Parere n. 1587 del 1/8/2014

<b>Progetto:</b>	<i>Istruttoria VIA</i>  <i>Supplemento istruttorio Centrale sul fiume Tevere in località Santa Lucia Revisione del parere CTVA 960</i>
<b>Proponente:</b>	<i>Pro.te.o. s.r.l.</i>

PRESO ATTO che oggetto del presente supplemento di istruttoria di VIA è la **revisione del parere CTVA n. 960 del 15 giugno 2012** sulla compatibilità ambientale del progetto dell'impianto idroelettrico di Santa Lucia, nel Comune di Bomarzo, come supplemento di istruttoria di VIA, a seguito delle modifiche apportate dalle varianti progettuali presentate dalla Società proponente;

Fig. 2. Prospetti della centrale idroelettrica nelle diverse ipotesi di progetto e loro sovrapposizione schematica

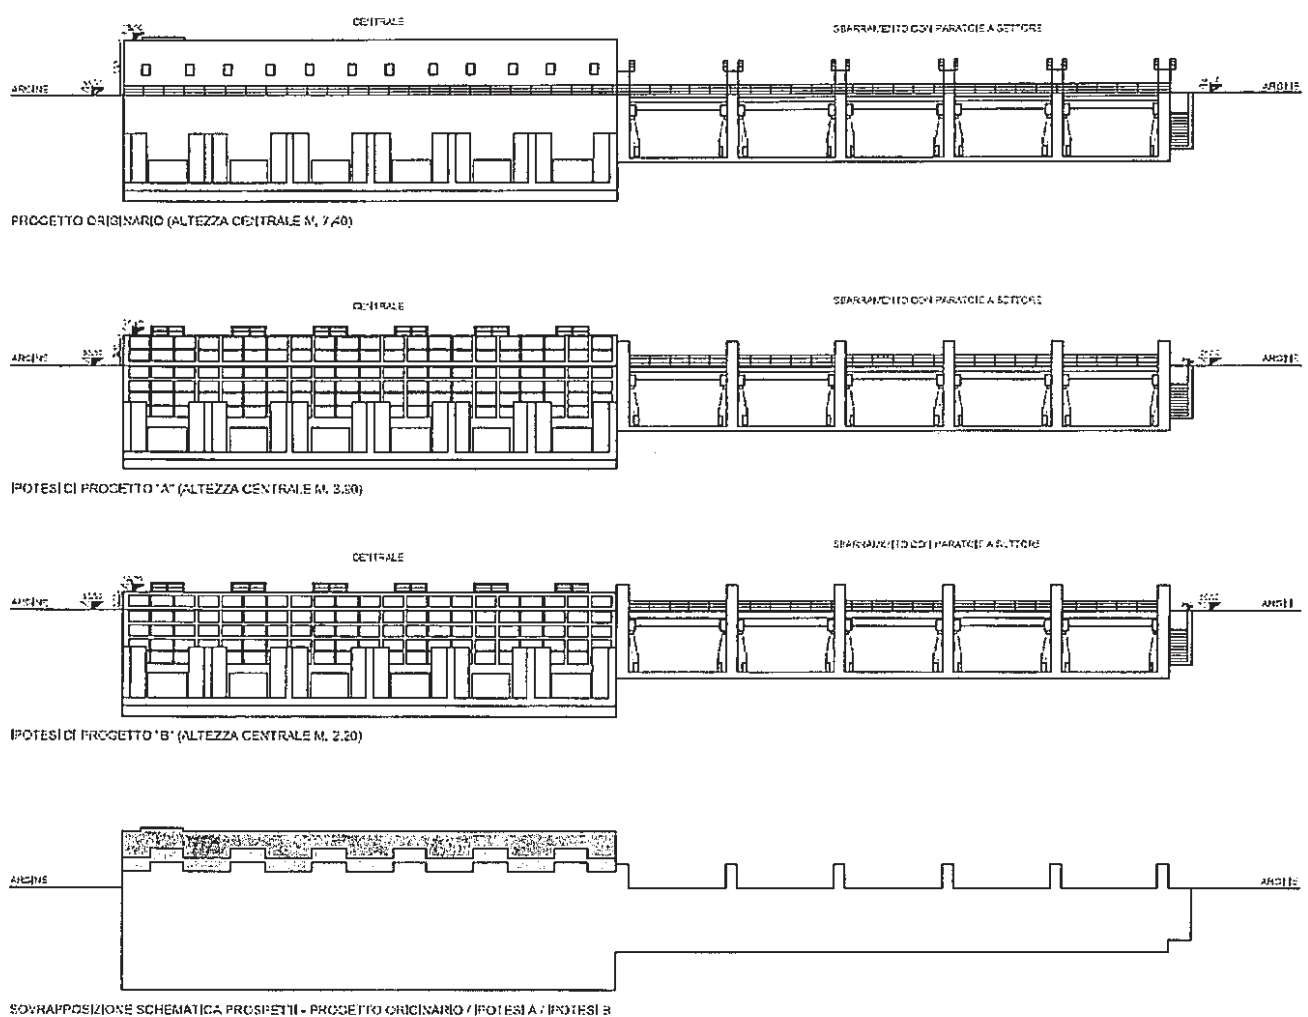
1. variazioni di altezza dell'edificio della centrale:

- progetto originario (sottoposto a istruttoria di VIA, Tavola 7 emessa a giugno 2010): m 7,40;
- ipotesi di progetto A (soluzione intermedia proposta alla Soprintendenza): m 3,90;
- ipotesi di progetto B (variante presentata dalla Società proponente): m 2,20;

alla quota di 2,20 m della variante di progetto si devono aggiungere ulteriori 1,60 m di altezza in corrispondenza degli oblò per l'ispezione delle turbine;

la soluzione proposta, oltre all'eliminazione delle costruzioni sull'argine dal lato turbine e al complessivo alleggerimento strutturale, consente la realizzazione dei manufatti con un'altezza rispetto al piano di campagna di circa 2,20 m rispetto ai 7,40 m iniziali e ai 3,90 m della soluzione intermedia proposta alla Soprintendenza;

Fig. 4. Variante progettuale: sezione trasversale della centrale idroelettrica (turbina ad asse verticale)

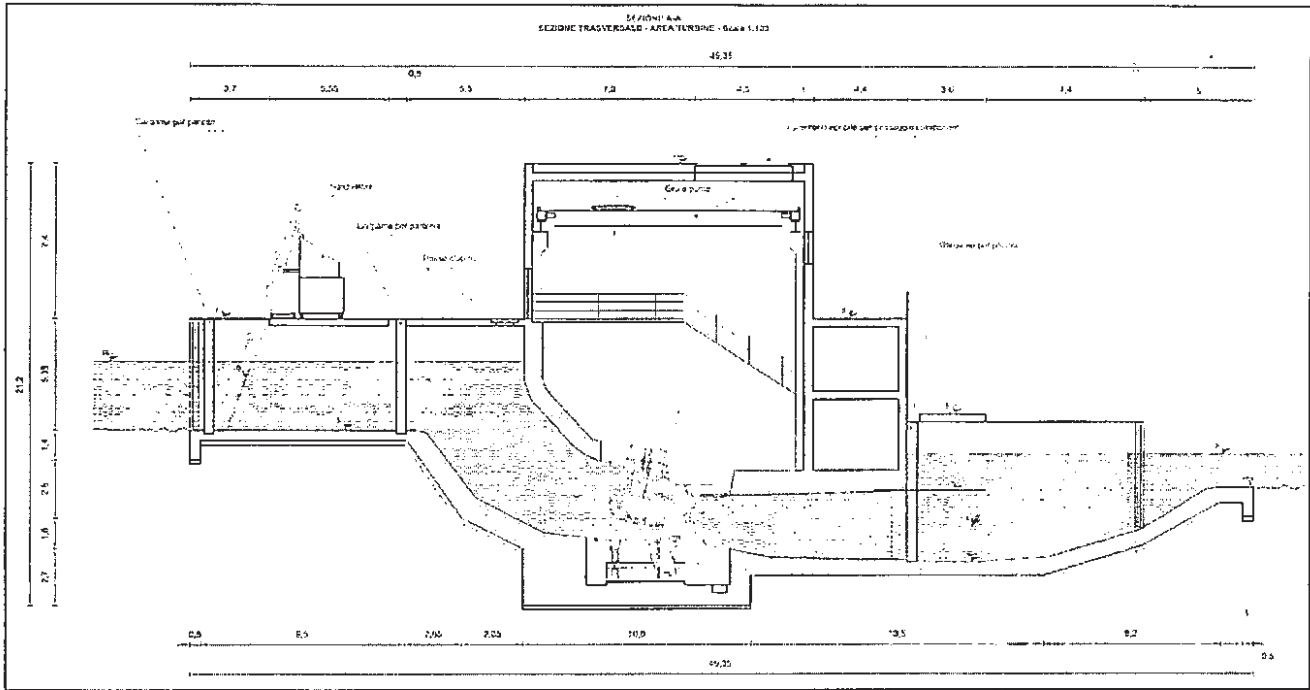
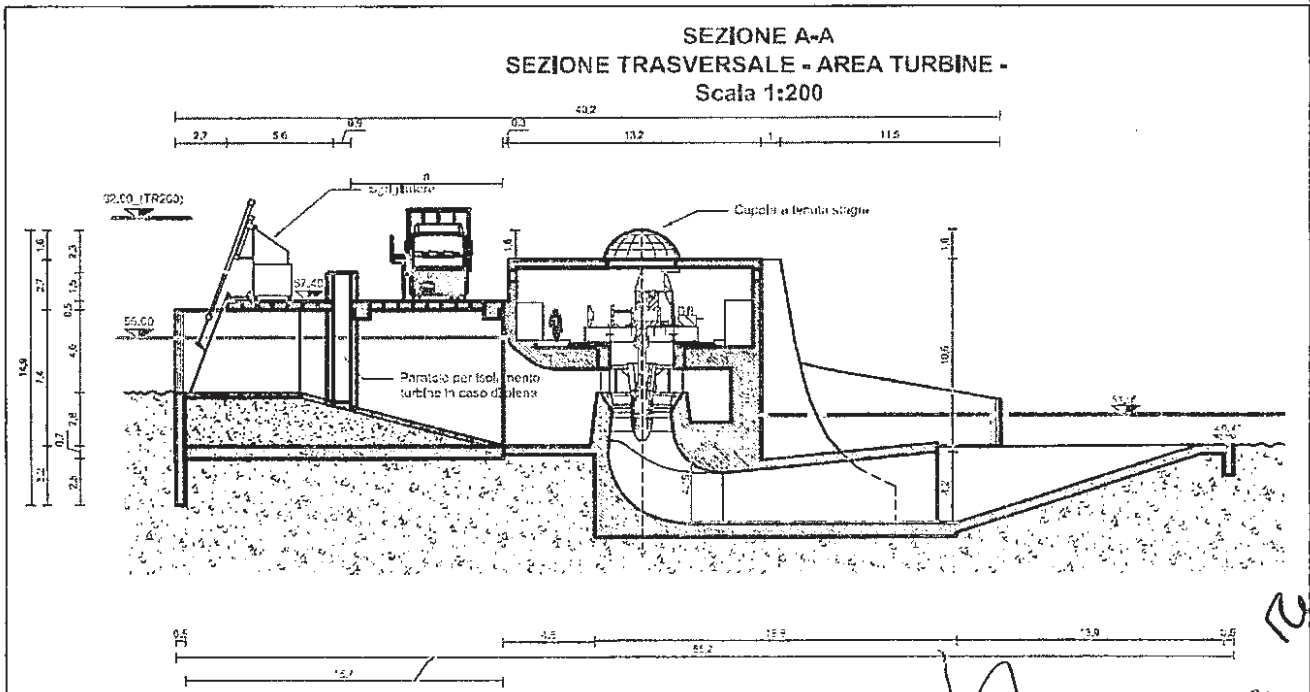
in realtà, l'esame delle tavole prodotte ha evidenziato ulteriori differenze :

- diverso numero e diversa giacitura delle turbine nella variante (n. 4 turbine Kaplan ad asse verticale) rispetto al progetto già valutato nel corso del procedimento di VIA (n. 6 turbine Kaplan ad asse inclinato sub-orizzontale);

alla luce di tale evidenza sono stati necessari approfondimenti sulle eventuali differenze e modifiche introdotte in merito alla tipologia, all'orientamento e alle caratteristiche tecniche delle turbine, nonché sulle eventuali variazioni di portata, salto e potenza dell'impianto;

nel progetto originario erano previste n. 6 turbine Kaplan ad asse sub-orizzontale capaci di turbinare, tutte insieme, un massimo di  $160 \text{ m}^3/\text{s}$ , cioè  $26,66 \text{ m}^3/\text{s}$  ciascuna. Le caratteristiche del diffusore erano le seguenti:

- dimensioni:  $\text{m } 4,94$  (larghezza)  $\times$   $\text{m } 3,42$  (altezza) =  $\text{m}^2 16,89$  ciascuno;
- sezione totale:  $\text{m}^2 16,89 \times 6 = \text{m}^2 101,36$ ;
- velocità dell'acqua in uscita, per l'equazione di continuità:  $v = 160 \text{ m}^3/\text{s} / 101,36 \text{ m}^2 = 1,57 \text{ m/s}$ ;

il progetto modificato comprende n. 4 turbine Kaplan invece delle n. 6 precedentemente previste, ad asse verticale anziché sub-orizzontale, capaci di turbinare, tutte insieme, ancora un massimo di  $160 \text{ m}^3/\text{s}$ , cioè  $40 \text{ m}^3/\text{s}$  ciascuna. Le caratteristiche del diffusore modificato sono le seguenti:

- dimensioni:  $\text{m } 9,30$  (larghezza)  $\times$   $\text{m } 3,77$  (altezza) =  $\text{m}^2 35,06$  ciascuno;
- sezione totale:  $\text{m}^2 35,06 \times 4 = \text{m}^2 140,24$ ;
- velocità dell'acqua in uscita, per l'equazione di continuità:  $v = 160 \text{ m}^3/\text{s} / 140,24 \text{ m}^2 = 1,14 \text{ m/s}$ ;

a seguito delle modifiche introdotte, la portata massima di acqua turbinata dalla centrale resta invariata, pari a 160 m<sup>3</sup>/s, rispetto al progetto già sottoposto a istruttoria di VIA, mentre la velocità di uscita di tale acqua risulta minore, riducendosi da 1,57 m/s a 1,14 m/s: mantenendo inalterate le caratteristiche generali di producibilità dell'impianto, la variante proposta comporta quindi un maggiore rendimento delle macchine e contemporaneamente un minore effetto erosivo sulle sponde;

poiché nella variante progettuale la velocità di uscita dell'acqua dai diffusori risulta minore, a parità di producibilità gli impianti presentano un'efficienza più elevata e riducono l'erosione prodotta sulle sponde del fiume Tevere, determinando un positivo miglioramento rispetto al progetto originario sotto il profilo sia tecnico sia ambientale;
